# PORTER -À- CONNAISSANCE

Requalification  
de la Rive Droite  
du Rhône  
à Lyon

DDT du Rhône / Service Connaissance et Aménagement Durable des Territoires (SCADT)

Carte 2: Autres enjeux en présence

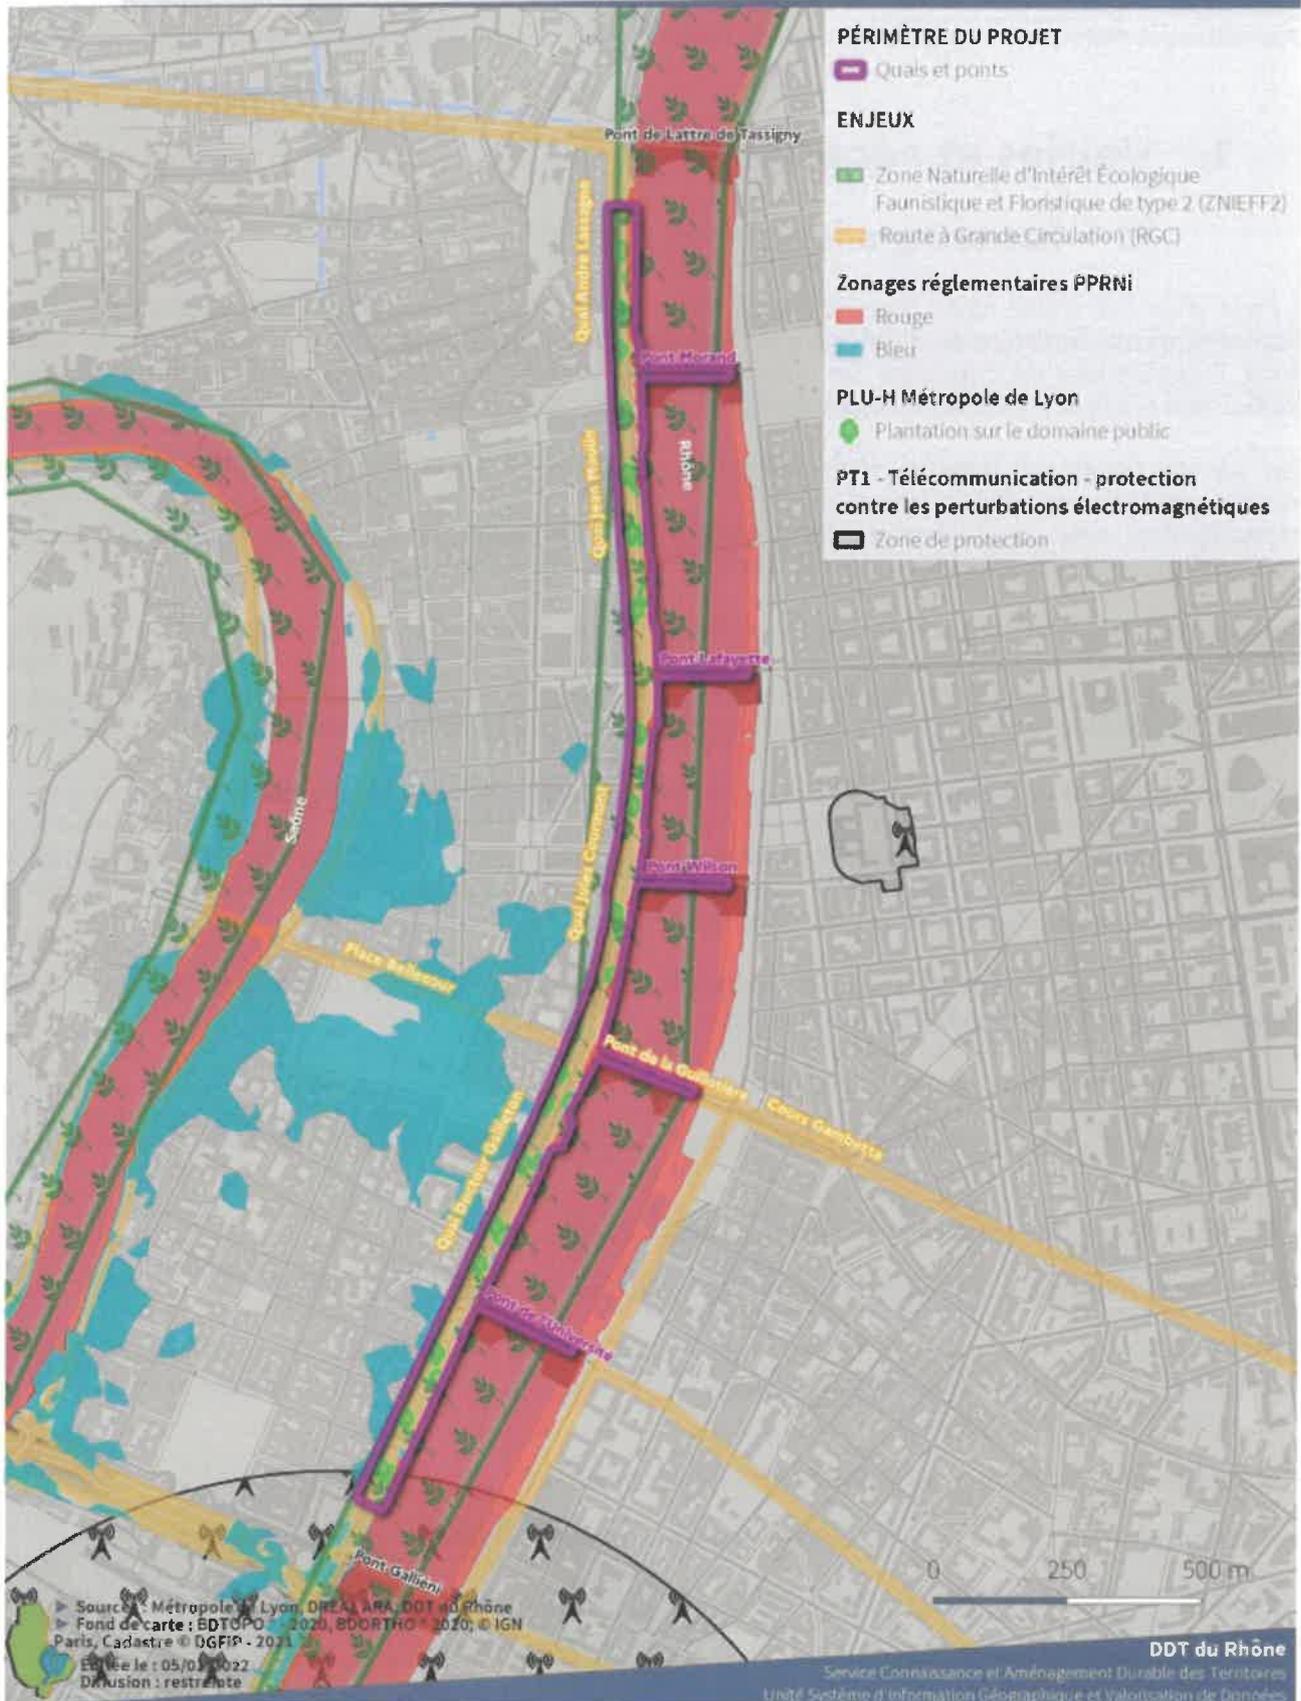
Le projet est soumis au plan de prévention des risques d'inondations (PPRI) du Grand Lyon - secteur Lyon-Villeurbanne, approuvé le 2 mars 2009. Cette servitude est reportée sur la carte 2 ci-dessus.

D'après le zonage de ce PPRI, le projet se situe en zone rouge R1, en zones bleues B1 et B2 et en zone verte. Même si en l'état actuel des connaissances sur le projet, celui-ci semble pouvoir être autorisé par le règlement du PPRI, il faudra veiller à cette conformité.

Ainsi, la Métropole est invitée à soumettre son projet aux services compétents de la direction départementale des territoires du Rhône quand la consistance des travaux sera plus précise, afin de proposer une analyse plus fine au sens du PPRI.
